Leeswijzer

Het ontwerp bestemmingsplan Buitenlust 2022 (sociale woningbouw zuidzijde) met plannaam NL.IMRO.0384.BPbuitenlust2022-OW01 heeft van 3 maart tot en met 13 april 2023 gedurende 6 weken ter inzage gelegen. Gedurende deze periode kon eenieder schriftelijk of mondeling een zienswijze indienen. Er zijn in totaal 13 zienswijzen ontvangen over het ontwerp bestemmingsplan, deels in samenhang met het ontwerpbesluit hogere waarden Wet geluidhinder dat gelijktijdig ter inzage heeft gelegen. Eén zienswijze is voortijdig ingediend. De indiener is geïnformeerd dat de reactie als zienswijze wordt behandeld. De overige zienswijzen zijn ingediend binnen de daarvoor geboden termijn.

Notitie / Memo

Onderwerp: Beantwoording Zienswijzen inzake geluid bestemmingsplan Buitenlust

Figuur B2.2: Geluidbelasting per sectorhoek voor het railverkeerslawaai van de spoorlijn Weesp – Amsterdam en goederenboog (opgeteld).

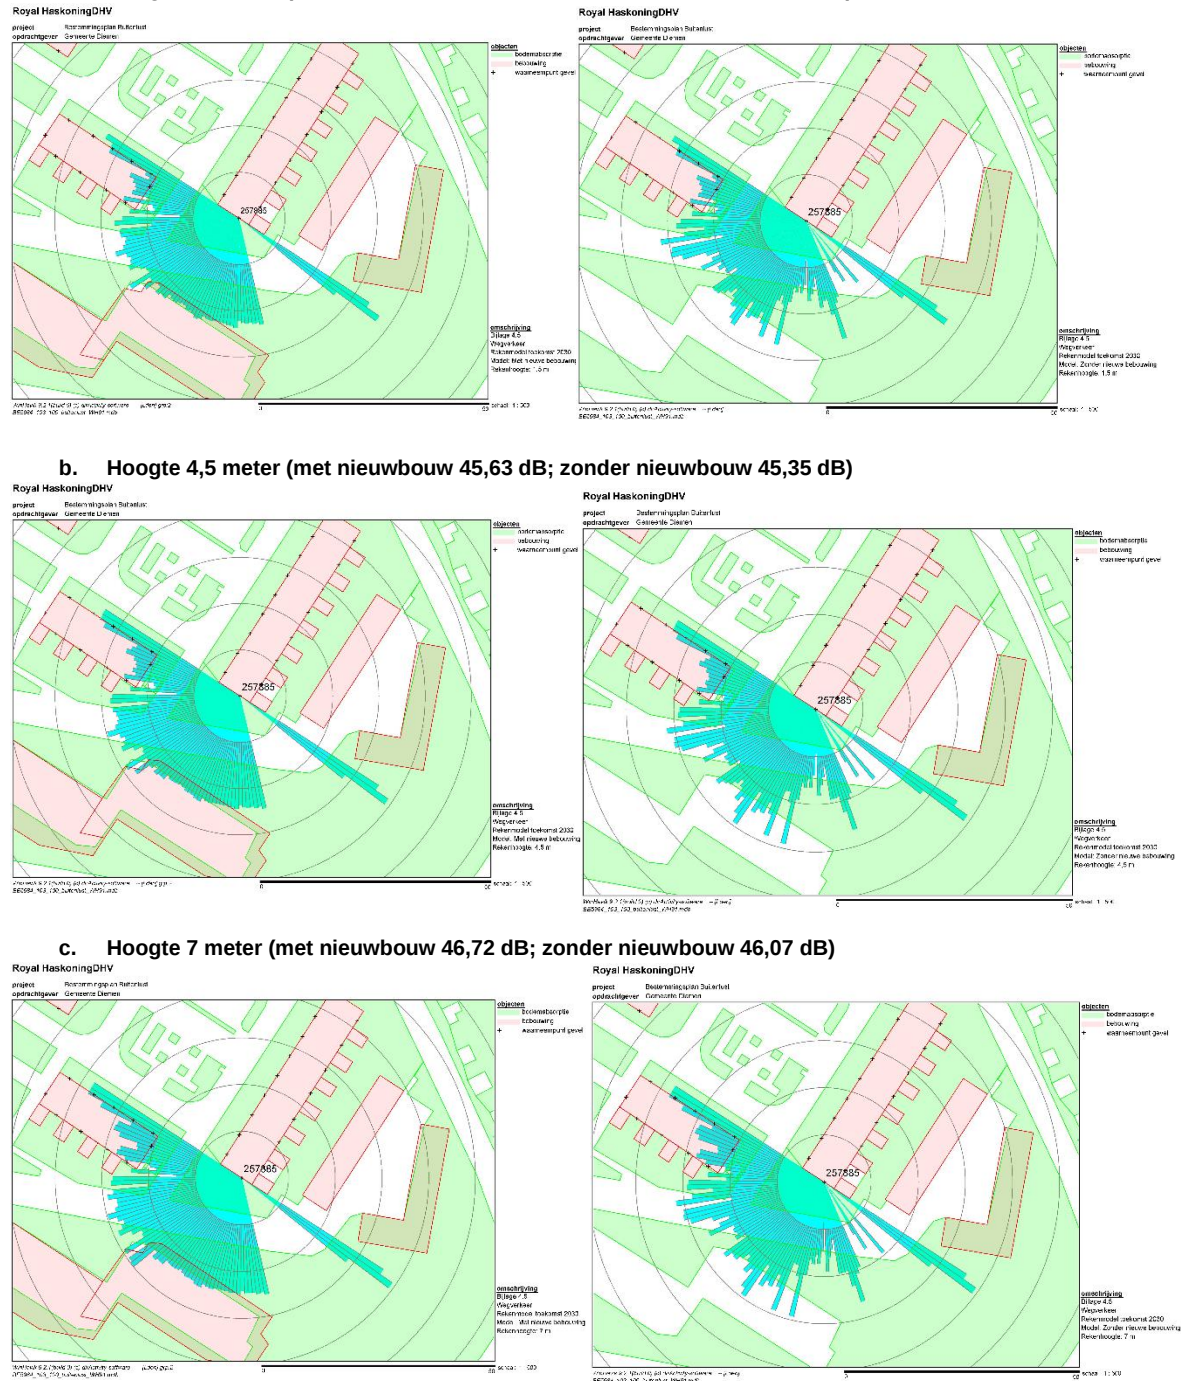
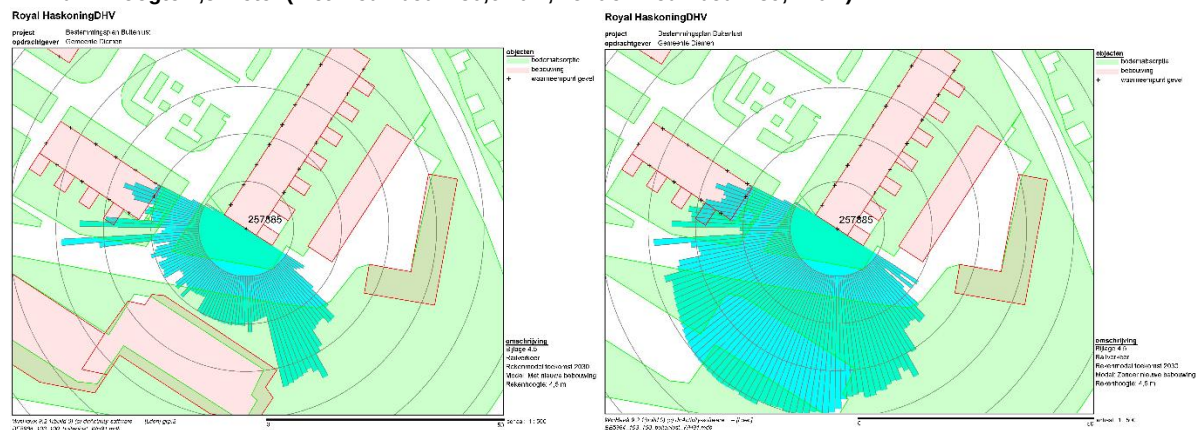
Nadat de huizenblokken gebouwd zijn zullen ze als klankmuur gaan werken. Hierdoor zal de geluidsoverlast in de bestaande woningen toenemen. Met name de noordzijde van de nieuwbouw zal het geluid van de rijksweg A1 en van het rangeerspoor Duivendrecht – Watergraafsmeer (dat vaak juist 's-avonds en 's-nachts gebruikt wordt) gaan reflecteren. Dit zal extra overlast veroorzaken bij de bestaande woningen. In het rapport “Akoestisch onderzoek bestemmingsplan Buitenlust” is de geluidsbelasting op de nieuwbouw gevels berekend. Het resultaat: de situatie is matig en er moet aanvullende geluidsisolatie worden toegepast. Deze komt aan de zuidzijde; om geluidsreflecties aan de noordzijde te voorkomen worden geen maatregelen voorgesteld.

Bij beschouwing van de cumulatie geluidbelasting ten gevolge van al het weg- en railverkeer neemt de geluidbelasting met 5 dB af ten gevolge van de aanwezigheid van de nieuwbouw.
